Opinia Nr 008712

Wyników przeprowadzonych oględzin - ekspertyzy urządzeń grzewczo-kominowych

w budynku przy ul. Darowickiej nr 3/2 w Wałbrzychu
dotycząca urządzeń grzewczo-kominowych używanych przez
B.O.K. Sobiech

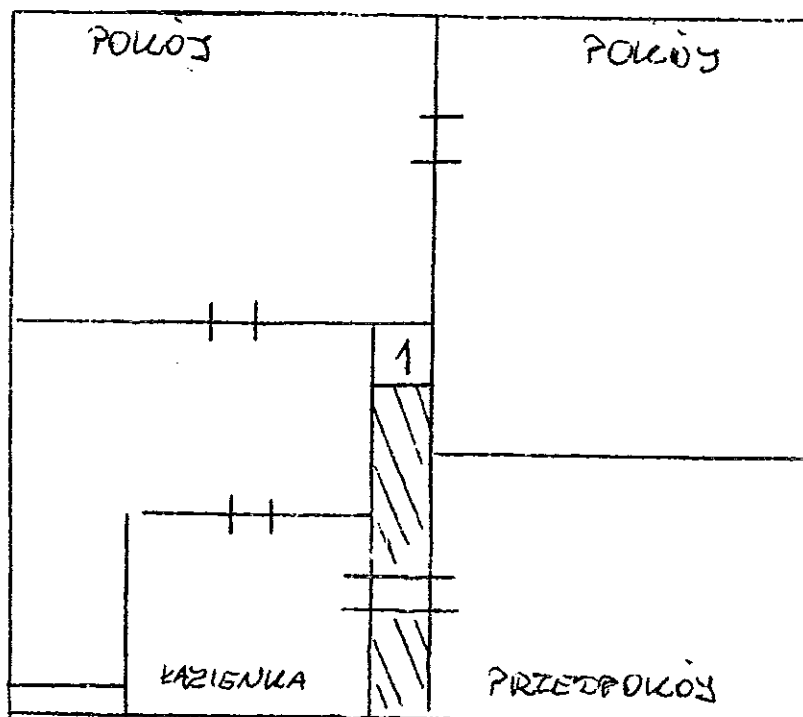
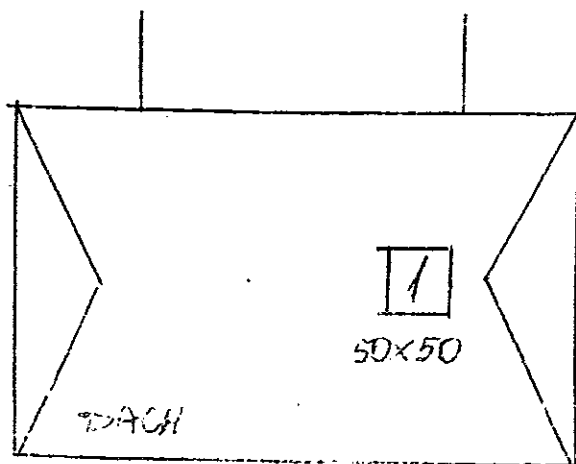
1. Kocioł gazowy CO z zamkniętą kolumną podłączyć do zewnetrznego układu powietrzno-spalinowego zgodnie z wytycznymi producenta i w oparciu o projekt.
2. Wentylacja mechaniczna Tarcenka typu, z" ok. 2.5 mb. - ujęć dobrych. W miejsce styropianu zamontować przeciwnie działające wentylacje.
3. Wentylacje mechaniczną kolumny wpłynąć na obowiązujących przepisów projektu.
4. Dla prawidłowego funkcjonowania urządzeń grzewczo-kominowych zapewnić należy napływ powietrza z zewnątrz poprzez urządzenie nawiewne.
